**BERICHT ZUR ÜBERPRÜFUNG DER
STANDSICHERHEIT BAULICHER ANLAGEN
(WIEDERKEHRENDE BAUWERKSPRÜFUNG)
TURNHALLE HLG**

TURNHALLE Hans-Leinberger-Gymnasium

Bericht vom 02.08.2024
Umfang 26 Seiten

Beispielhafte Bauteilöffnung Dachaufbau:

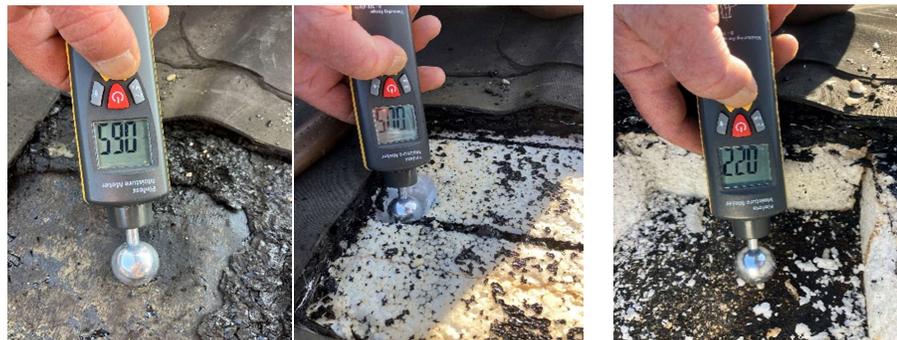
Es zeigt sich ein insgesamt sehr uneinheitlicher Aufbau der Dachabdichtung, der auf verschiedenste Sanierungsmaßnahmen im Lauf der Zeit zurückzuführen ist.

Generell wurde im Zuge einer früheren Sanierung in weiten Teilen zwei Lagen Abdichtung auf die bauzeitliche Bitumenabdichtung aufgebracht.

Die Haftung der einzelnen Schichten aus alten Bitumenabdichtungen und neuen Schweißbahnen ist nicht zuverlässig gegeben. Dies zeigt sich deutlich an Blasenbildungen im gesamten Bereich der Dachfläche.

Dies führt u.a. zu einem undefiniertem Verhalten hinsichtlich Dampfdiffusion. Durch das Entfernen der Kiesauflast fehlt für die Bitumenabdichtungen die Sogsicherung. Inwieweit die vorhandenen Verbindungen der unterschiedlichen Schichten und Materialien eine ausreichende Sicherung gegen Abheben aufweisen, kann im Zuge der Bauwerksbegehung nicht beurteilt werden.

Fehlende Schrauben
bei Vertikalstoß

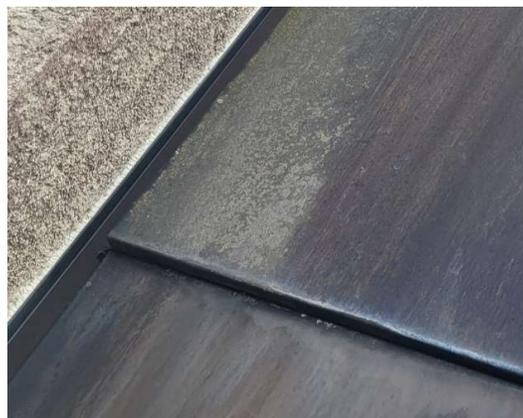
Die großflächigen Metallplatten sind jeweils an den horizontalen und vertikalen Stößen sichtbar in die (Holz-) Unterkonstruktion verschraubt

Eine Vielzahl dieser Schrauben fehlt bzw. ist nicht mehr vollständig eingeschraubt.

Detail:
verschobener Stoß der Fassaden-
elemente infolge fehlender
Befestigungen

Die fehlenden Schrauben sind zu ergänzen und vorhandene lose Schrauben sind durch neue Schrauben zu ersetzen

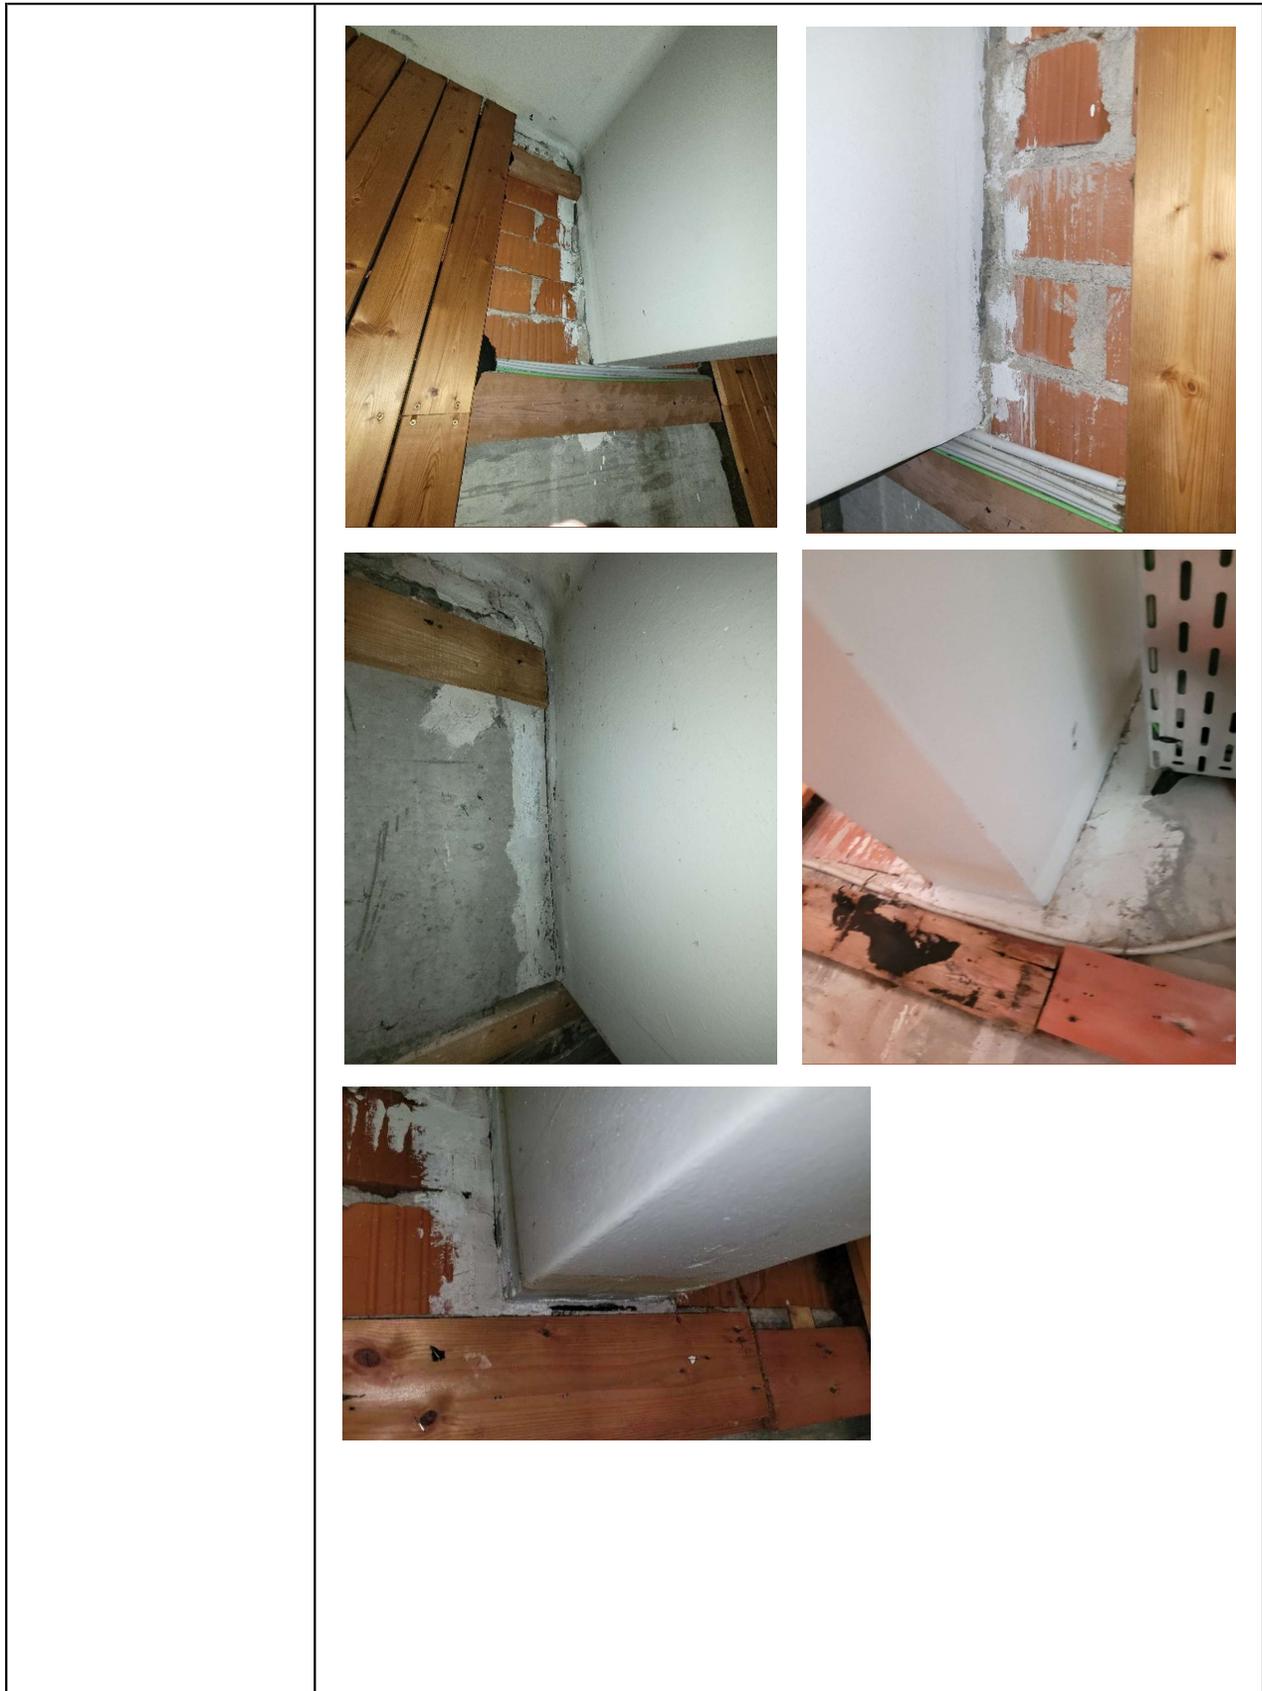
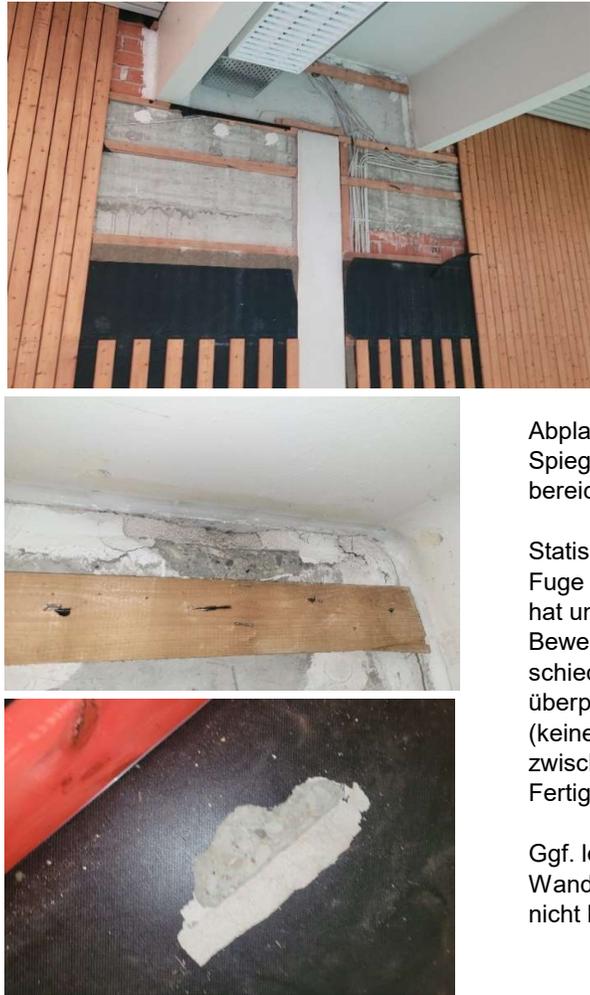
3.4.1) FT-Spannbetondachbinder: Auflagerbereich der Träger auf den Außenwänden an mehreren Stellen nach Demontage der Brettschalung zugänglich. In tragenden Bereichen (Auflager der Stege der Dachbinder auf dem Ortbetonringanker) keinerlei Anzeichen für Verschiebungen, Abplatzungen o. dgl. feststellbar (folgende Seite mit ausgewählten Fotos aus den zugänglich gemachten Auflagerbereichen)

Die Befestigung der Sportgeräte erfolgte 1977 ebenfalls im Bindersteg.
Vorige Seite links im Bild mit Durchschraubung und Gegenplatte

Im Zuge des Einbaus von Kabelrinnen wurde 2018 seitlich im Bindersteg gedübelt. Dabei wurde im Laufe der Arbeiten festgestellt, dass die Dübel im Bereich der Spannritzen liegen (betrifft Binder Nr. 6-8)

Bei einer Beschädigung einer Spannritze muss von einem Versagen dieser Litze (z.B. infolge von Spannungsrisskorrosion) ausgegangen werden.

Unser Büro erstellte dazu 2018 eine Nachrechnung der Spannbetonbinder. Ergebnis dieser Nachrechnung ist, dass die Tragfähigkeit der Spannbetonbinder auch bei rechnerischem Ausfall von 2 Spannritzen noch ausreichend ist.

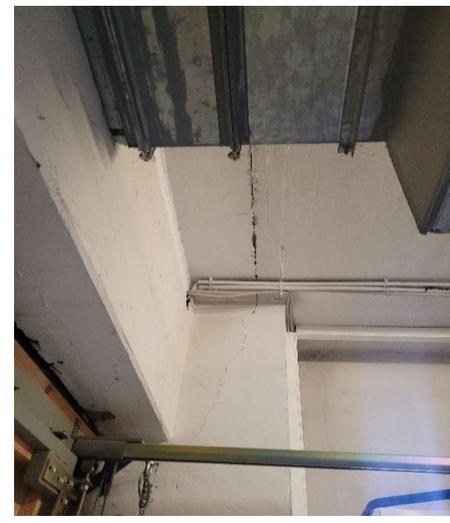
Generell: Zwischen der Außenwand der Turnhalle (i.d.R. rechts auf den Bildern) und der Ortbetondecke über den Geräte- / Technikräumen ist eine Gebäudefuge vorgesehen, die auch so in den Bestandsunterlagen nachvollziehbar ist.

Diese Fuge ist in den Folgegewerken nicht konsequent fortgeführt und teilweise überputzt bzw. überstrichen worden. Daher sind verschiedene Abplatzungen von Putz und Farbe und Risse entlang dieser Fuge festzustellen.
